掛川市・菊川市衛生施設組合
環境資源ギャラリー運転管理に係る検証報告

1 検証の経緯

環境資源ギャラリー運転管理に係る検証委員会（以下、「委員会」という。）は、掛川市・菊川市衛生施設組合（以下、「組合」という。）が管理運営する廃棄物処理施設（環境資源ギャラリー、以下、「本施設」という。）において不具合が発生した経緯や原因を検証し、新たな廃棄物処理施設における運転管理に役立てるために必要な検証を行った。

図 2 事故の概要 報告書抜粋

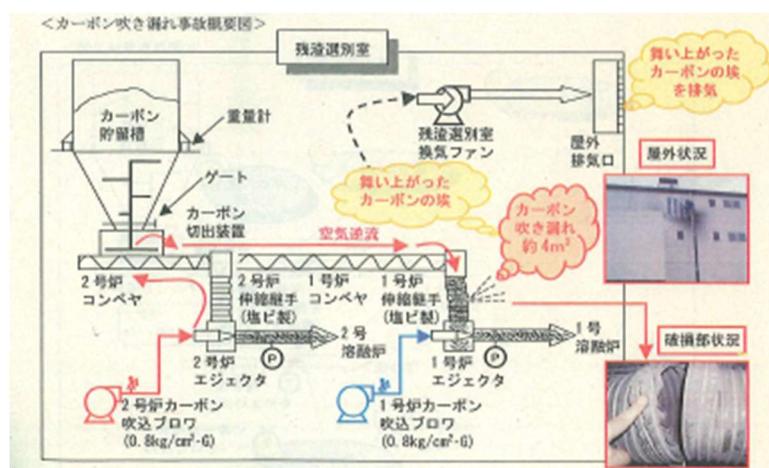
事例 A: 実績の少なさから起きたとみられる重大事故

- 発生年月日：平成 17 年 9 月 25 日 カーボン漏洩事故
- 事故内容：カーボン吹き込み配管伸縮継手の破損
- 原因：不適切な材質を使用したことによる配管の破損
- 安全性の設計検証不足（この事故を機に瑕疵担保期間を 2 年から 7 年に延長した。）

図3【設備比較図】

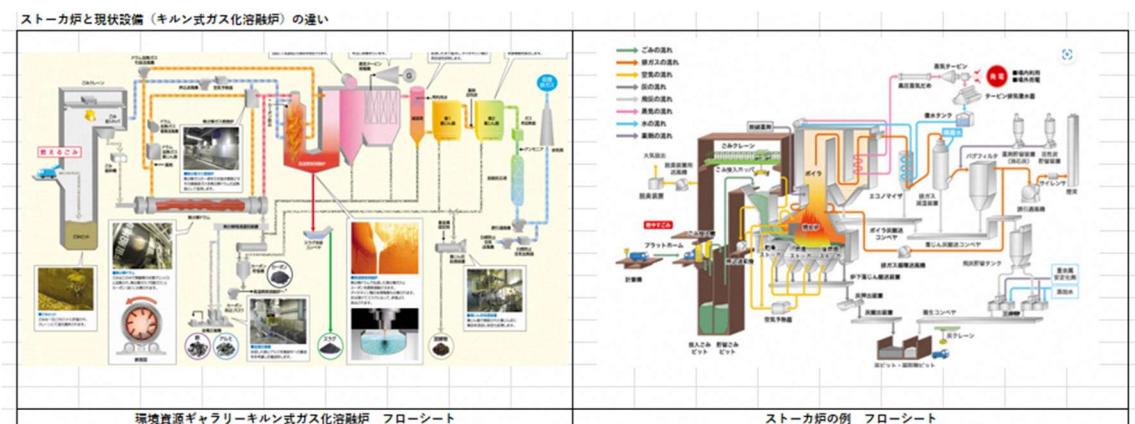
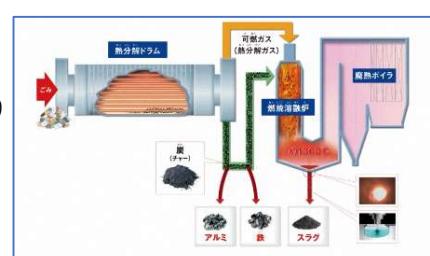
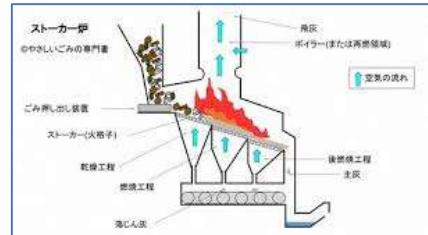
- ・ キルン式については、他方式の設備と比較した結果、機器点数が相対的に多いことが確認された。(図3設備比較図参照)
- ・ 機器点数の多さは交換部品や故障箇所の増加につながる可能性が高く、その分修繕費の支出が増える傾向が生じることが想定される。
- ・ キルン式の稼働実績が浅く、技術の蓄積が不足し施設の耐久性や健全性に不確実さが残ると考えられる。
- ・ 施設運転受託者へのアンケートでは、「プラントメーカーでもトラブルの原因や機械の消耗状況は把握できていなかったのでは」と指摘されており、健全性の確保にはキルン式独自の技術の蓄積の浅さによる課題があったと考えられる。

- ・ ごみ供給からガス化までの機器数：約 26 機器
- ・ 年間維持管理費：22,894 円/ごみ処理 1 トンあたり
- ・ 令和 2 年度から令和 6 年度までの平均
- ・ 建設費に占める年間維持管理費の割合：10%

- ごみ供給からガス化までの機器数：約 9 機器
- 年間維持管理費：9,956 円/ごみ処理 1 トンあたり
- 令和 5 年度実績
- 建設費に占める年間維持管理費の割合：3 %

- ごみ供給からガス化までの機器数：約 8 機器
- 年間維持管理費 4,830 円/ごみ処理 1 トンあたり
- 令和 5 年度実績
- 建設費に占める年間維持管理費の割合：3 %

写真2 熱分解ドラム内の不燃物

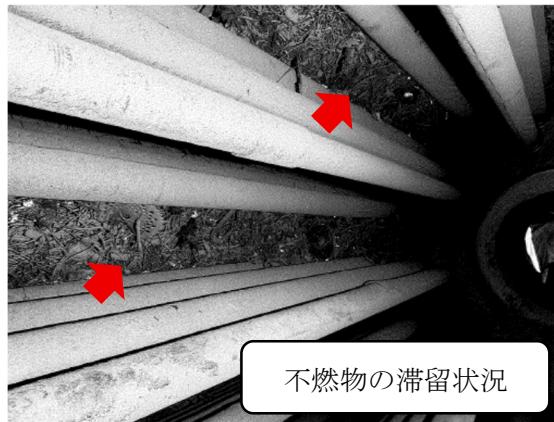
ワイヤーなどの異物が混入しており、現場では大きな支障となっていた。写真2にある鉄片やワイヤーは約50kgの塊となって詰まりを引き起こし、その撤去作業は非常に困難であった。これらの異物は、事業系ごみからの混入が多かったものと考えられる。

- ・ キルン内部の廃棄物写真には草刈り機の刃などの金属類が確認されており、これが破碎機を通過したこと自体が異例であるが、こうした異物が混入すれば炉へ悪影響を及ぼすことは明らかである。
- ・ ロータリーキルンはごみ分別の不十分さに影響を受けやすい構造である一方、シャフト式は比較的その影響を受けにくい。ストーカ式では火格子に異物が引っ掛かり動作不良を招く可能性がある。キルン式の場合、特に適正な分別が確保されていることが安定運転の前提であったと言える。しかし、熱分解ドラム内に鉄片やワイヤーなどの不燃物が含まれていた事実は、分別の不徹底が生じていた可能性もある。
